津波対策 – 防潮堤のルート変更による影響 –

論点No.31

第19回ワーキング
(2021.9.24) で議論

アクセスルートと防潮堤の位置関係（変更前後）

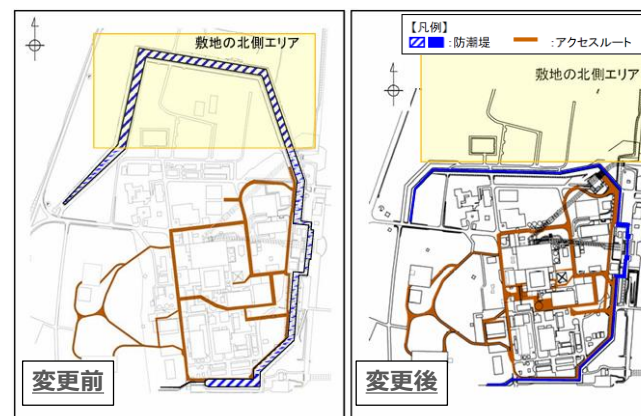
- 当初、防潮堤は発電所敷地北側を広く囲うルートを計画していた。
- 国の審査の過程において、地震時による地盤の変形や津波による洗堀（水流により土砂が洗い流されること）の影響を防ぐため、防潮堤の表層の地盤改良等を行うこととした。
- 地盤改良等の実施により、敷地北側に計画している低レベル放射性廃棄物埋施設や他事業所施設へ地下水位上昇などの影響を及ぼす懸念が生じたことから、防潮堤ルートを変更した。

- 津波から守るべき設備（電源設備等）は変更後の防潮堤の内側又は津波の影響を受けない高台に設置予定のため、影響を受けない。
- 重大事故等の対処のために用いるアクセスルートは、全て変更後の防潮堤の内側にあるため、影響を受けない。
- 防潮堤の外側にはモニタリングポストがあるが、津波の影響を受けない場所に配置している放射能観測車や可搬型モニタリングポストにより代替可能。
